# INFORMACIÓN DE SERVICIO

## Cambio en el diseño de la polea de inversión 532 0433 10

**Nº de artículo:** 532 0433 10

**INA 0057**

Polea de inversión 532 0433 10, versión anterior (A) y versión nueva (B)

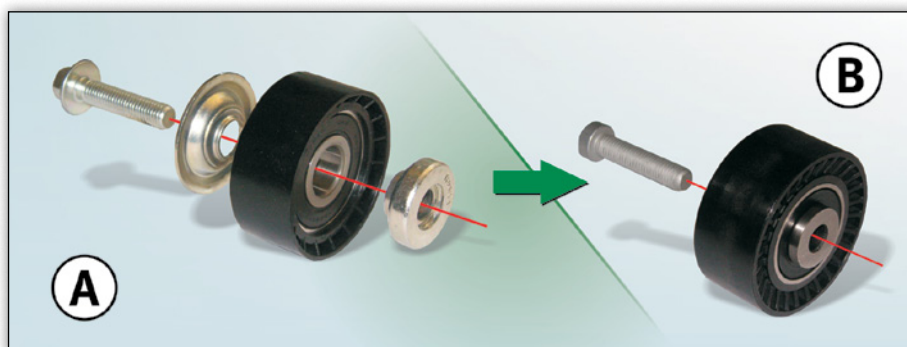
Dentro del marco del continuo desarrollo de nuestros productos, se ha modificado el diseño de la polea de inversión 532 0433 10.

En la nueva versión se han eliminado la arandela protectora y el separador que hasta ahora se suministraban sueltos (Fig. 1, A). Estos componentes se han integrado en la nueva versión (Fig. 1, B) y ahora son elementos fijos de la polea de inversión.

Las poleas de inversión de A y B (ver Fig.) solamente se pueden fijar con el tornillo suministrado.

Polea A: M10x45, tornillo hexagonal con collar

Polea B: M10x45, tornillo Torx

Durante la fase de modificación, es posible que se mezclen ambos tipos. Ambas versiones cumplen con las especificaciones técnicas y pueden utilizarse sin limitaciones.
